FX5UC CPUユニットのネームプレートおよび梱包ラベル変更のお知らせ

FX5UC-32MT/D, FX5UC-32MT/DSS, FX5UC-64MT/D, FX5UC-64MT/DSS, FX5UC-96MT/D, FX5UC-96MT/DSS

FAM-D-0103-A

変更前	変更後
	 (1) 文言(For)を追加 (2) 温度範囲の下限値(0≤)を追加

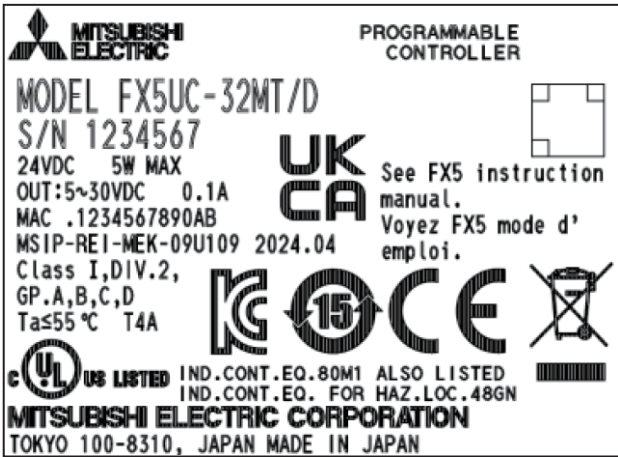
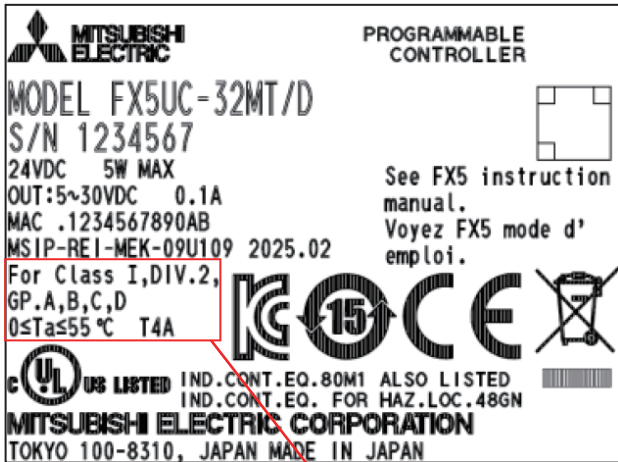
下記のように、ネームプレート(製品ケースにレーザ印字)に文言、温度範囲の下限値を追加します。
FX5UC-32MT/Dの例となります。

UL規格(防爆)のプロシージャ内容と整合性を取るため。
